SERVICE INFO – INA 0057

Endring i utforming for venderulle 532 0433 10

Produsent:	Citroën, Fiat, Peugeot
Modeller:	
Citroën:	Berlingo, Jumpy, Xsara
Fiat:	Scudo
Peugeot:	206, 306, Expert, Partner
Motor:	1.9 D
OE nr.:	
Citroën:	5751.73
Fiat:	9637024080
Peugeot:	5751.73
Artikkel nr.:	532 0433 10

Venderulle 532 0433 10, tidligere utforming (A) og ny utforming (B)

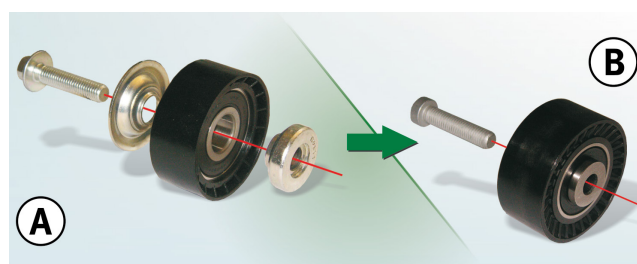
Utformingen til venderullen 532 0433 10 har blitt endret som en del av vår innsats for å kontinuerlig utviklinge våre produkter.

I den nye utformingen leveres ikke platen og skiven (Bilde 1, A) lenger som enkelte artikler, noe som var tilfellet tidligere. Disse komponentene har blitt integrert i den nye varianten (Bilde 1, B) og er nå en integrert del av venderullen.

I overgangsfasen vil vi kanskje ha en blandet lagerbeholdning av begge typene. Begge versjoner oppfyller de relevante tekniske spesifikasjonene og kan brukes uten begrensninger.

Venderullene under A og B (se bilde) må bare monteres ved hjelp av den medfølgende bolt.

Rulle A: M10x45, sekskantbolt med krage

Rulle B: M10x45, Torx-bolt
